Dodatek č. 1

Smluvní strany tímto prohlašují, že dne 10.6.2020 uzavřeli smlouvu o dílo, jejímž předmětem je provedení stavebních prací na veřejné zakázce s názvem: „**II/101; II/328 (budoucí II/125); II/331 Rekonstrukce vážních míst**“ (dál jen „**Smlouva o dílo**“). Na základě dohody smluvních stran a ve vazbě na čl. XV. odst. 14.1 Smlouvy o dílo, uzavírají smluvní strany tento dodatek č. 1 ke Smlouvě o dílo (dále jen „**Dodatek č. 1**“).

Název a evidenční číslo Stavby: „II/101; II/328 (budoucí II/125); II/331 Rekonstrukce vážních míst“

Změnový list

STATICKÁ ZATĚŽOVACÍ ZKOUŠKA DESKOU

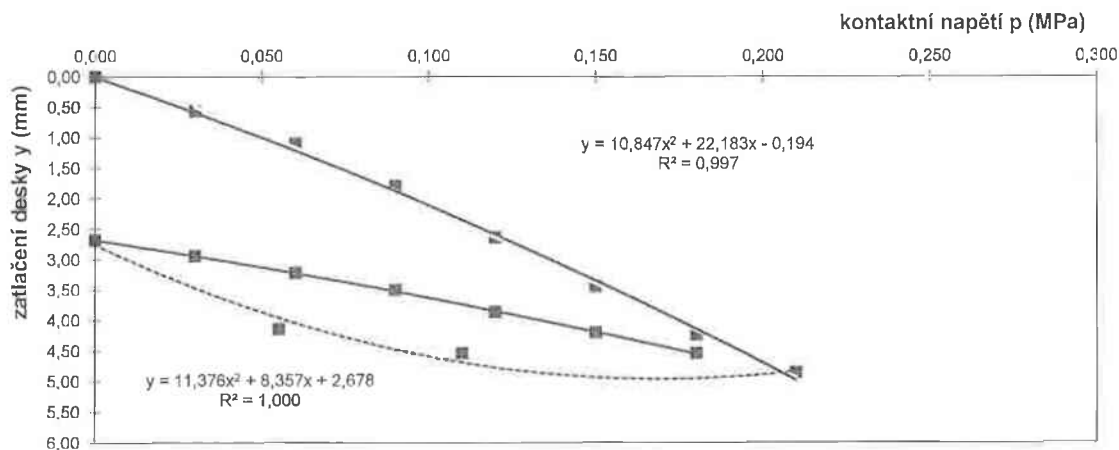
Vzhledem k nevyhovujícímu podloží v celém úseku dle protokolů o statických zatěžovacích zkouškách navrhujeme provést zlepšení pláně v celé ploše SO.

S ohledem na výsledky Statické zatěžkávací zkoušky provedené dne 1. a 12.8.2020 f. ALGEO s.r.o. zemní pláně. Zhotovitel navrhuje provést zlepšení pláně v plném rozsahu opravovaného úseku SO 102.1.

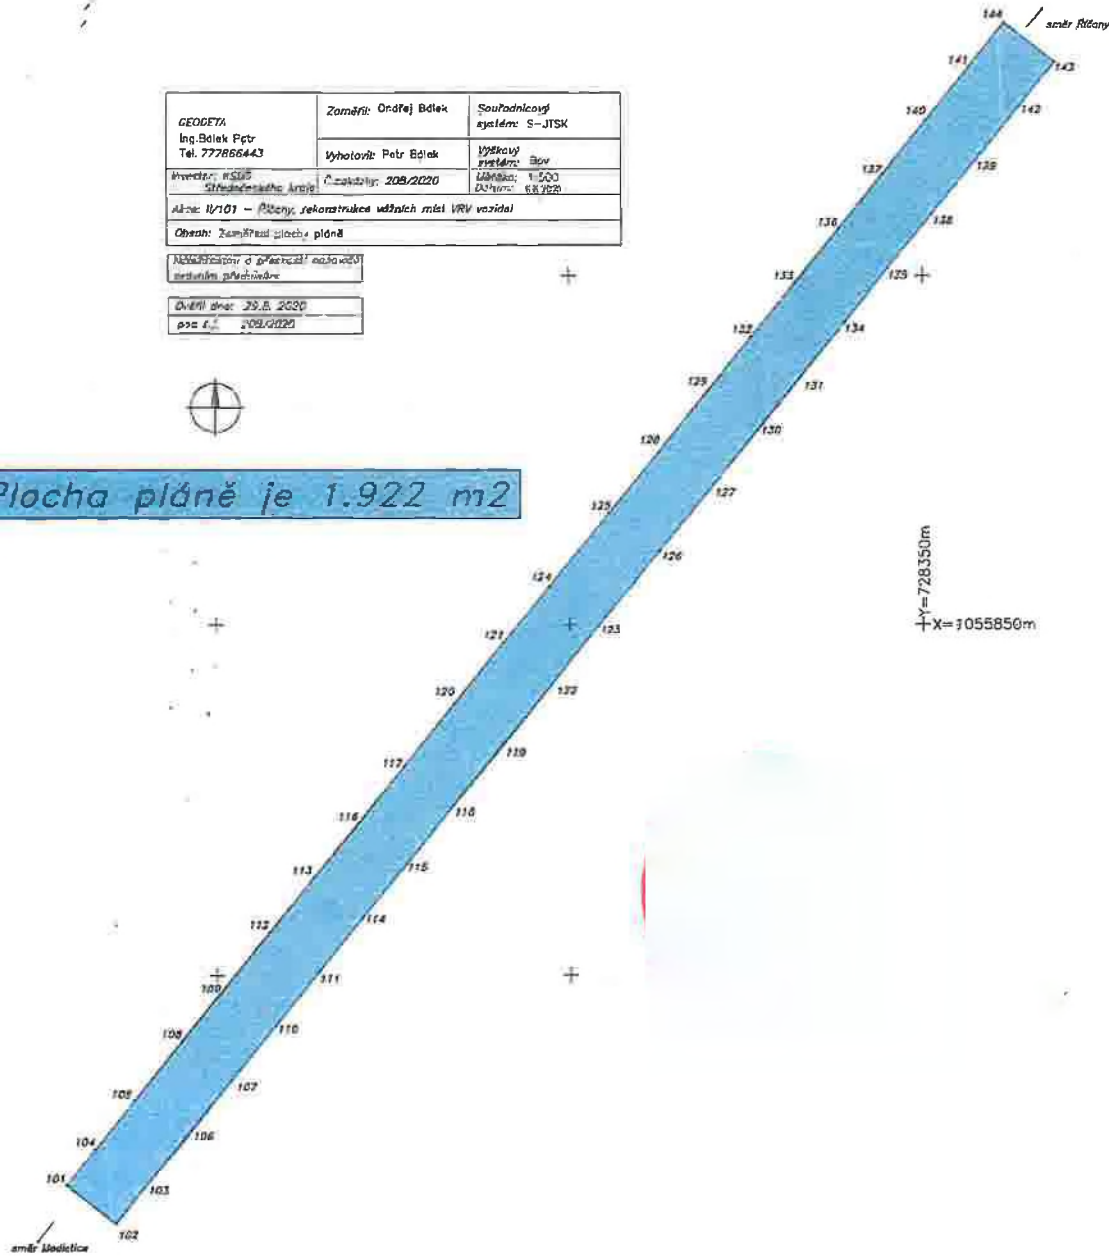
Předmětem změny je upřesnění rozsahu úpravy podloží hydraulickými pojivky. Pole původního rozpočtu byla předpokládána úprava podloží hydraulickými pojivky na 50% celkové plochy. Po provedení statických zatěžovacích zkoušek a kontrole pláně příslušným geotechnikem (doklad č. 9) a TDI (zápis v SD doklad č. 10) byla konstatována nedostatečná únosnost pláně. Vzhledem k dodržení maximální možné rovinnosti a únosnosti vozovky nezbytné k fungování vysokorychlostních vah, bylo nutné úpravu pláně hydraulickými pojivky provést v celé její ploše (viz protokol geodetického zaměření doklad č. 11).

Plocha pláň je 1.922 m²

Dřísy – zaměření stávajícího asfaltu

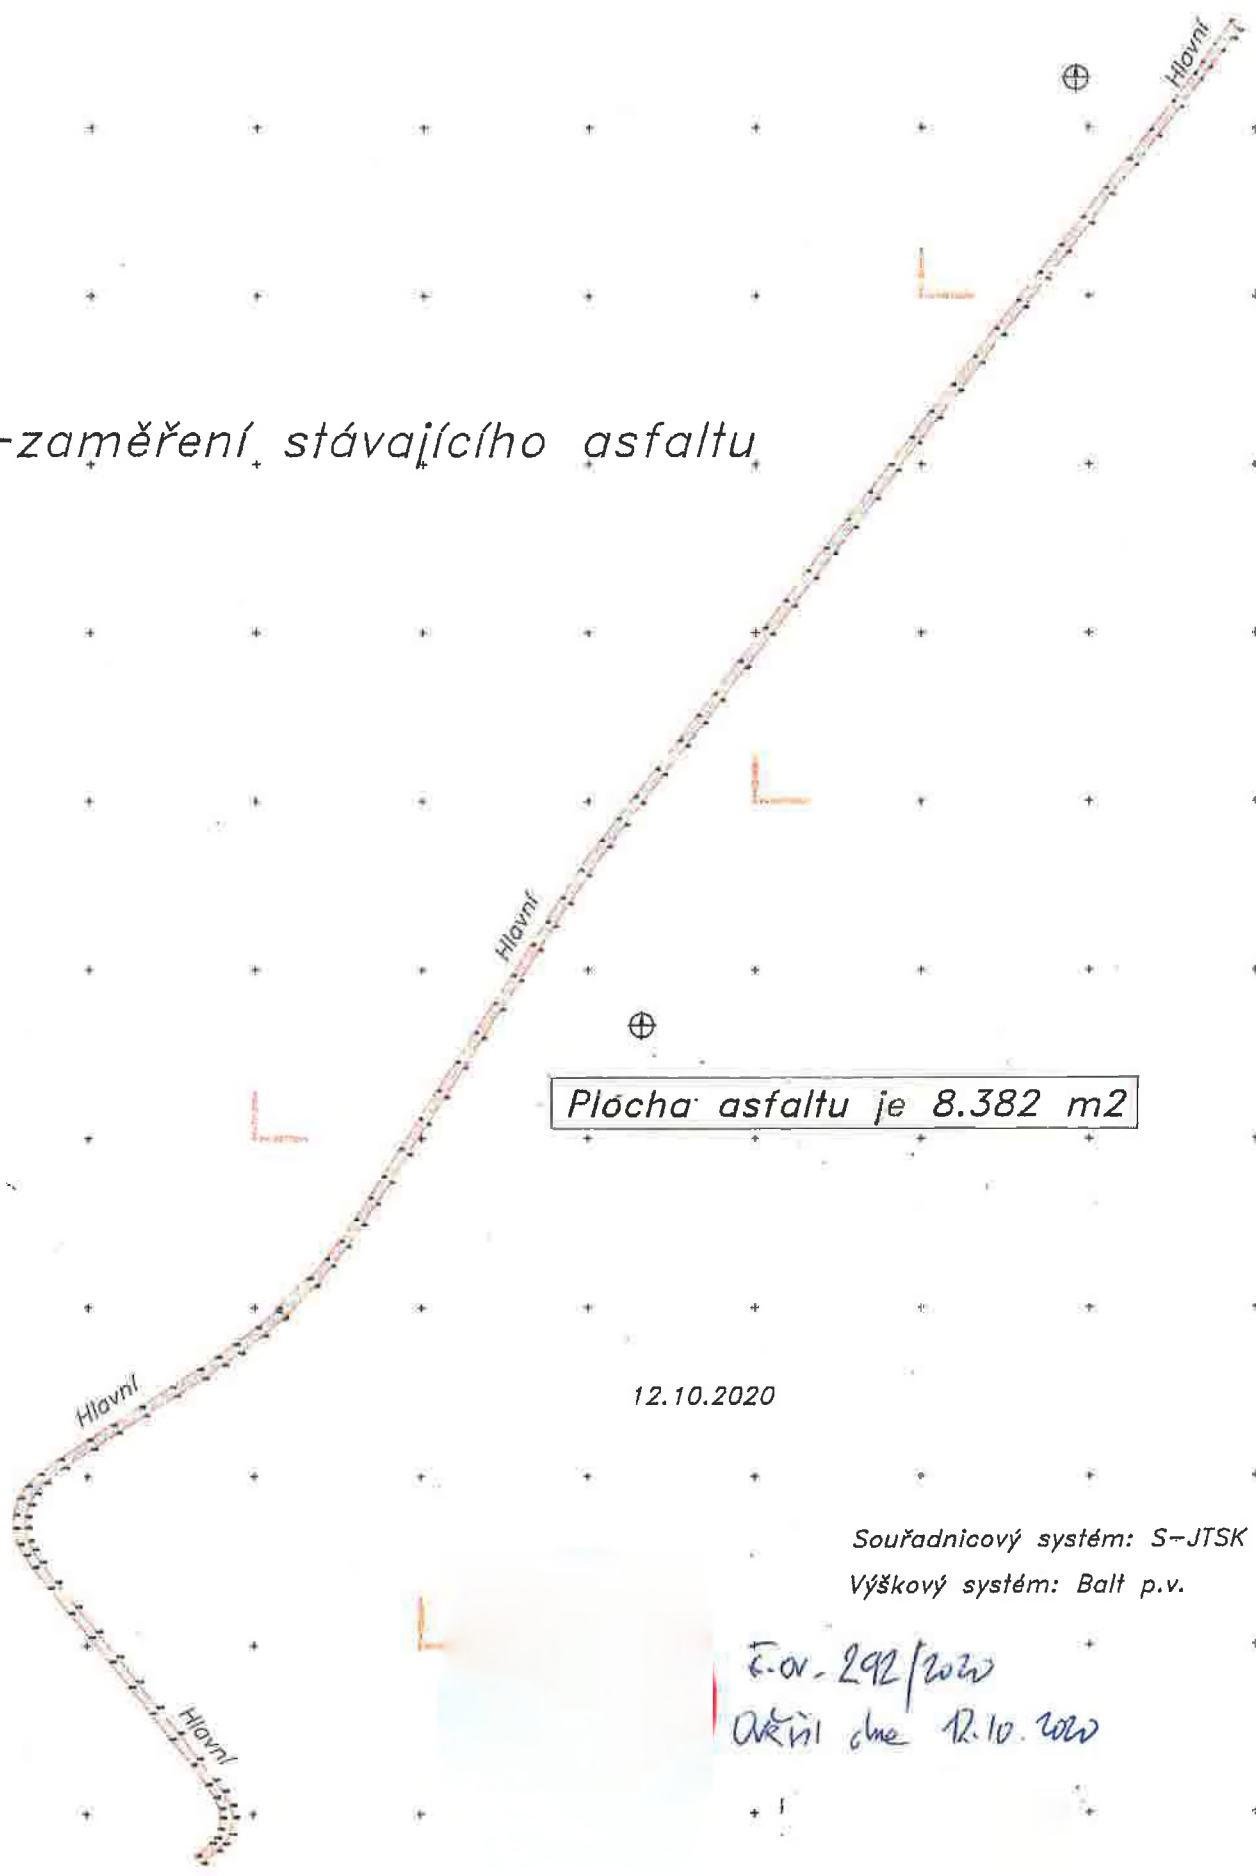
Předmětem změny je upřesnění rozsahu provedených prací. Změna rozsahu prací byla vyvolána nevyhovujícím stavem objízdné trasy v obci Dřísy. V daném úseku byla vedena doprava během výstavby SO 104.1 II/331 Ovčáry u Mělníka. Na části objížďky v délce cca 1100 bm v ul. Hlavní na průtahu obcí Dřísy došlo k podstatnému zhoršení stavu komunikace. Objevily se podélné koleje, síťový rozpad obrusné vrstvy a deformace krajů vozovky. Na základě posouzení stavu před a po skončení objízdné trasy a požadavku obce Dřísy bylo navrženo řešení opravy. Tento úsek bude zfrézován, následně bude povrch vyrovnán vrstvou ACO 11 v průměru 75kg/m². Případná poškozená místa v podkladní vrstvě budou sanována dle popisu položky č. 2 v rozpočtu SO. Následně bude celoplošně položena obrusná vrstva ACO 11 v tl. 50 mm a provedeno VDZ.

Tento úsek bude na základě posouzení stavu před a po skončení objízdné trasy zfrézován, následně bude provedena vyrovnávka vrstvou ACO 11 v průměru 75/kg/m², případná poškozená místa v podkladní vrstvě budou sanována dle popisu položky 2, tohoto SO 105.1. Následně bude provedena celoplošná pokládka obrusné vrstvy ACO 11 v tl. 50mm a provedeno VDZ barva.

Plócha asfaltu je 8.382 m²
